改善箇所説明図

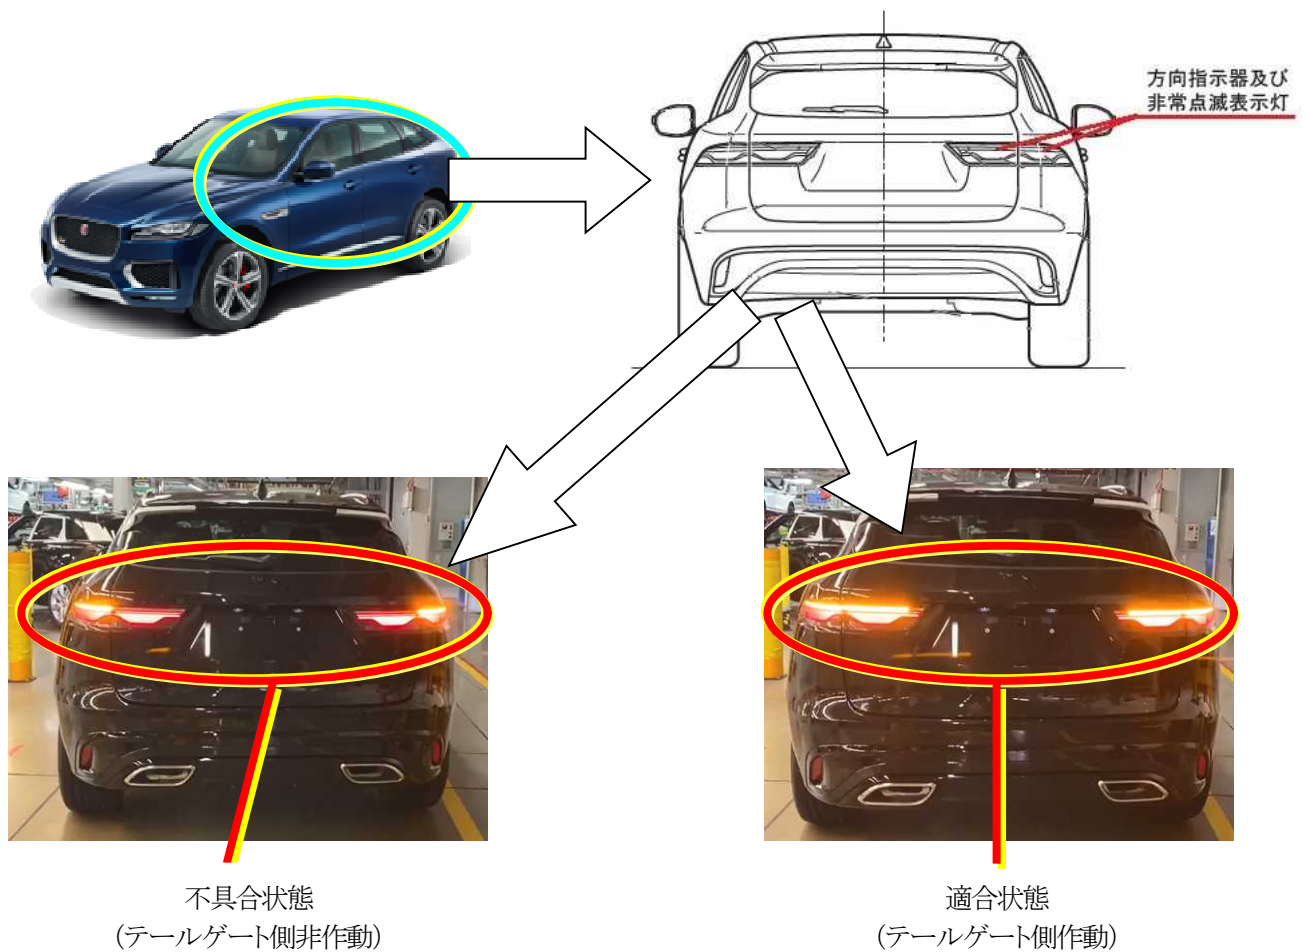
基準不適合発生箇所

テールゲート側に装着されている後部灯火器モジュールにおいて、仕様の間違ったものが装着されていることがある。そのため、方向指示器並びに非常点滅表示灯が点滅しないおそれがある。

改善の内容

全車両、後部灯火器モジュールを点検し、仕様の異なるものが装着されている場合は良品に交換する。
識別：非常点滅表示灯の作動により容易に判別できるので、識別表示はしない。
